**IMPIANTO AGROVOLTAICO
ACQUAPENDENTE 37.15MWp
PROGETTO DEFINITIVO**

**PROGETTO
DEFINITIVO**

Documento Unitario – Sintesi integrazioni

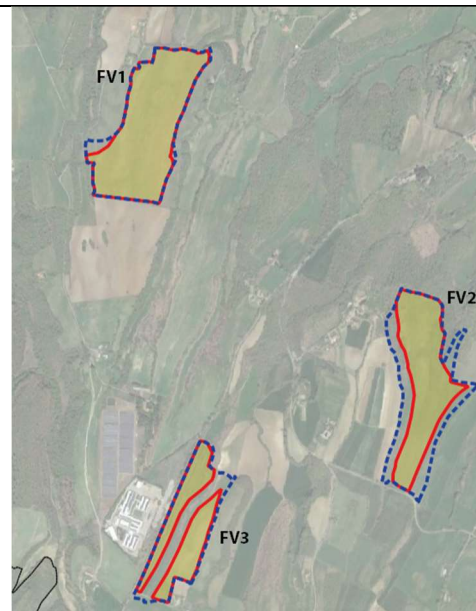
1.9	<p>Quantificare il fabbisogno idrico necessario per la realizzazione dell'impianto, nelle diverse fasi di costruzione, esercizio e dismissione, specificando anche la frequenza di pulizia dei pannelli, i quantitativi necessari e le fonti di approvvigionamento.</p>	<p>Le specifiche in ottemperanza alla richiesta in esame sono state inserite nel STIA ad integrazione del paragrafo 4.3 Stima degli impatti indotti dal progetto 4.3.2 Ambiente idrico superficiale e sotterraneo. Questa componente, come le restanti, è stata declinata ed analizzata per le fasi di cantiere, esercizio e dismissione. Di seguito le specifiche ad integrazione del STIA.</p> <p>Durante la fase di cantiere si prevedono minimi consumi di acqua principalmente per gli utilizzi generici di cantiere e per il fabbisogno igienico-sanitario delle maestranze. Si consideri indicativamente che in cantiere saranno presenti al massimo 50 persone contemporanee (in corrispondenza della fase dei montaggi elettromeccanici) e che generalmente vengono considerati 150 lt al giorno per i servizi igienici per un totale quindi di 7.500 lt/giorno.</p> <p>Il quantitativo di acqua necessario sarà approvvigionato tramite autobotte. Considerando autobotti da circa 20 m3, si stima un traffico indotto di massimo 1 mezzo giorno.</p> <p>Non sono previsti consumi idrici per la preparazione del cemento necessario alla realizzazione delle opere in quanto lo stesso sarà trasportato sul luogo di</p>	<p>119.21.02.R01_Rev01_SIA 4.3 Stima degli impatti indotti dal progetto 4.3.2 Ambiente idrico superficiale e sotterraneo.</p>

<p>utilizzo già pronto per l'uso mediante camion betoniera appartenenti ad imprese locali.</p> <p>Tra le attività di manutenzione è prevista anche la pulizia semestrale dei pannelli con utilizzo di acqua che viene approvvigionata tramite autobotti: si stima che siano necessari circa 14 mezzi distribuiti su più giorni (ogni 6 mesi).</p> <p>A regime l'impianto necessita di quantità non significative di acqua solo per la pulizia dei moduli fotovoltaici (circa 550 m3/anno): l'approvvigionamento dell'acqua avverrà tramite l'utilizzo di autobotti di fornitori locali che trasporteranno l'acqua necessaria in loco. Si consideri che generalmente viene effettuata una pulizia dei pannelli ogni 6 mesi distribuita su più giorni. Considerando autobotti da circa 20 m3, sono necessari circa 14 mezzi per l'approvvigionamento (ogni 6 mesi). La realizzazione e il successivo funzionamento dell'impianto non prevede, infine, l'utilizzazione di altre risorse naturali.</p>
